改善箇所説明図

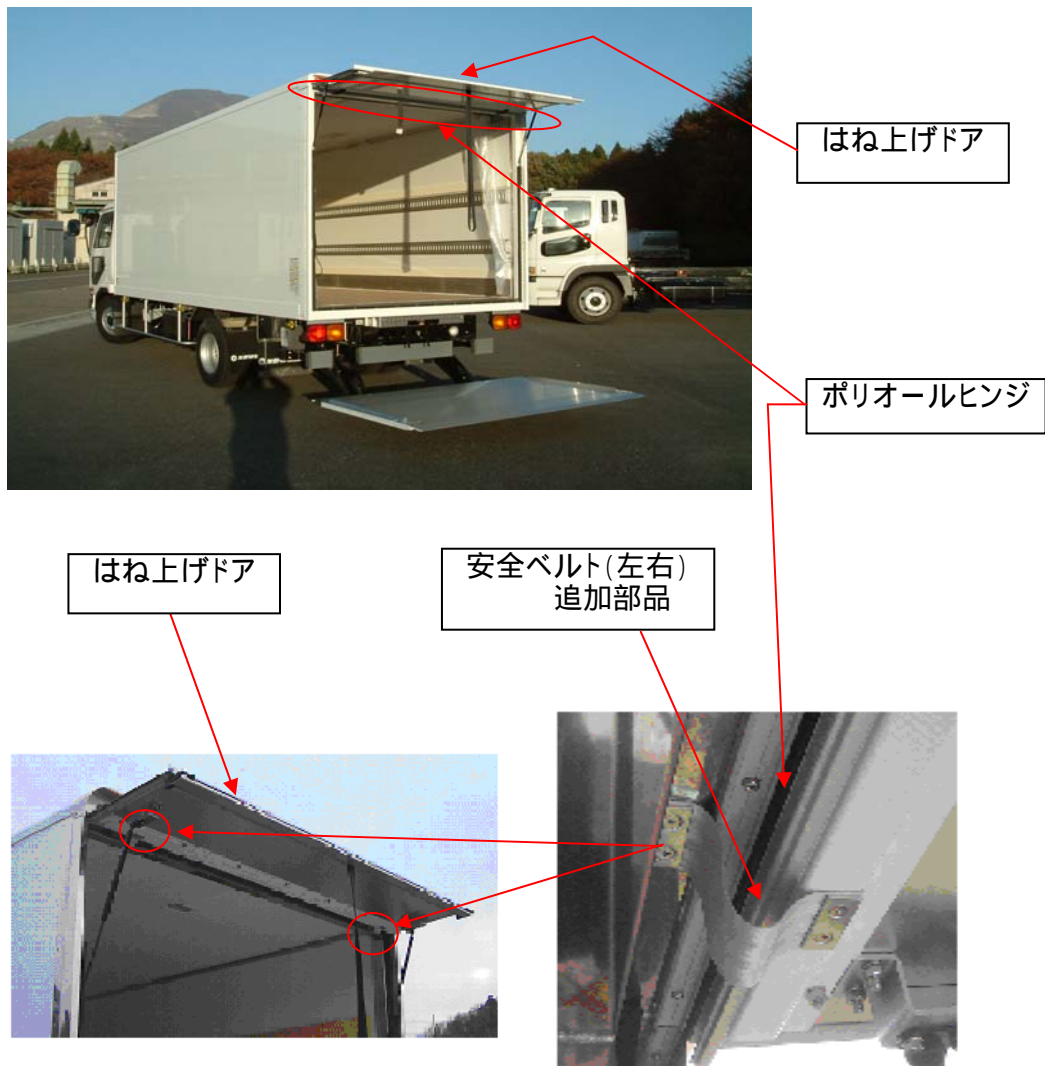
不適合発生箇所

車両後部に取り付けられた上部はね上げドアの取付部構造が不適切なため、ドア上縁の樹脂製ヒンジが大気のおゾン、紫外線等により劣化し破断すると、ドア開放時にドアが外れ落下して、作業者に危害を加えるおそれがある。

改善の内容

全車両、はね上げドアに安全ベルトを左右に取り付ける。又、当該ヒンジを点検し、明らかに亀裂が生じているヒンジは新品に交換する。。
